# **Linha Casa da Música – Santo Ovídio (Linha Rubi)**

Verificação da Conformidade Ambiental do Projeto de Execução (AIA 3532)

## **Parecer da Comissão de Avaliação**

**Outubro 2023**

Figura 3 - Extrato do desenho P-PR-LH-3712-ES-DS-AYQ-153001-01 (Plano de Ocupação), sendo assinalado (a verde) a área de interseção com a ZEP do Edifício da Escola Primária do Cedro.

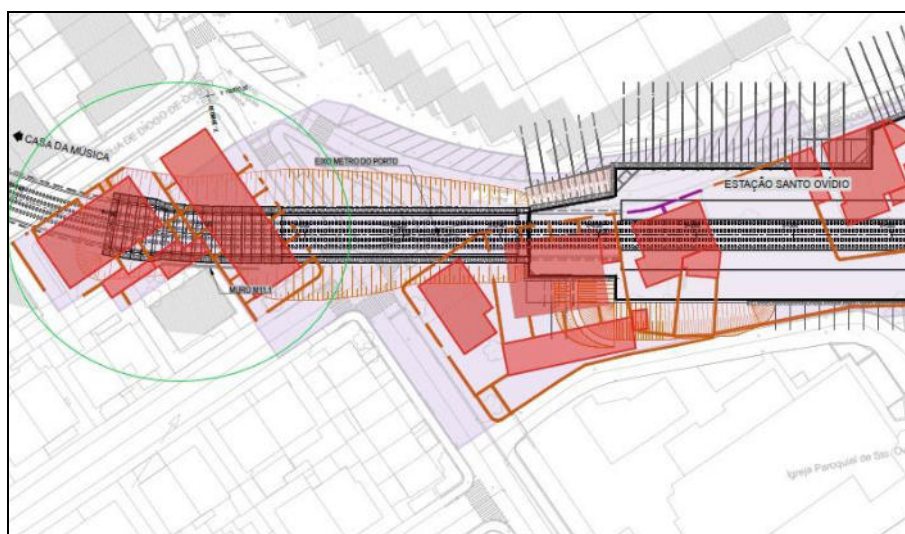
Quanto ao impacte direto sobre vários imóveis que integram a ocorrência 95, Bairro do Cedro, incluído na ZEP da Escola Primária do Cedro (ver Figura seguinte), não foi identificada a solução de requalificação da área afetada após a obra. Considera-se que, em fase prévia à obra, deverá ser submetido à administração do património cultural competente, para efeitos de análise e emissão de parecer vinculativo, um projeto de recuperação arquitetónica e paisagística das áreas situadas na ZEP afetadas pelas demolições e trabalhos de escavação do túnel. Após a aprovação, este deverá ser remetido à autoridade de AIA, para que conste no respetivo processo.

**Conclusão:** Considera-se que este Elemento não foi totalmente cumprido. Assim, devem incluir-se os seguintes Elementos:

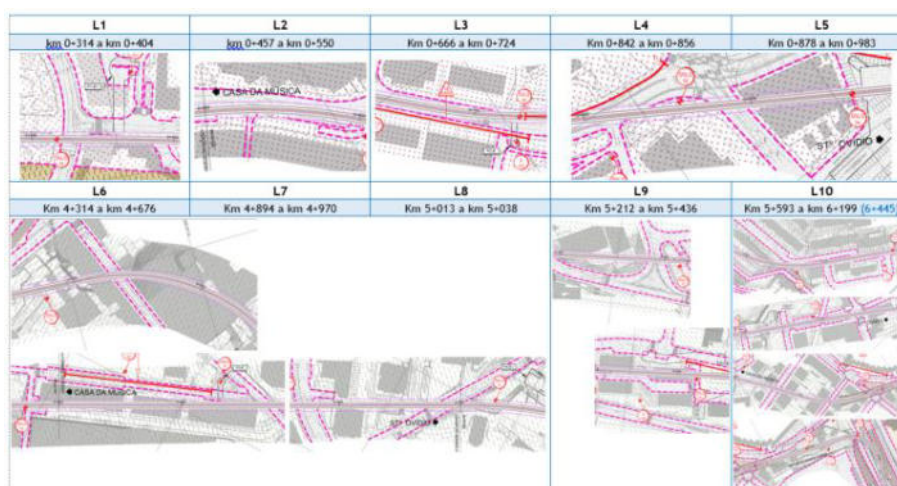
Por outro lado, e apenas nas localizações para as quais efetuou essa avaliação sumária da fase de construção – indicadas na Tabela abaixo, o proponente conclui que.

*Pelo menos quando a escavação ocorrer nesses intervalos de km, (...), deverá ocorrer monitorização contínua da vibração e do ruído estrutural (re-radiado) no interior dos edifícios que se encontram às distâncias referidas e deverá equacionar-se implementação de medida compensatória de deslocação de pessoas para outro local, em função dos resultados e sensibilidade das pessoas em causa.*
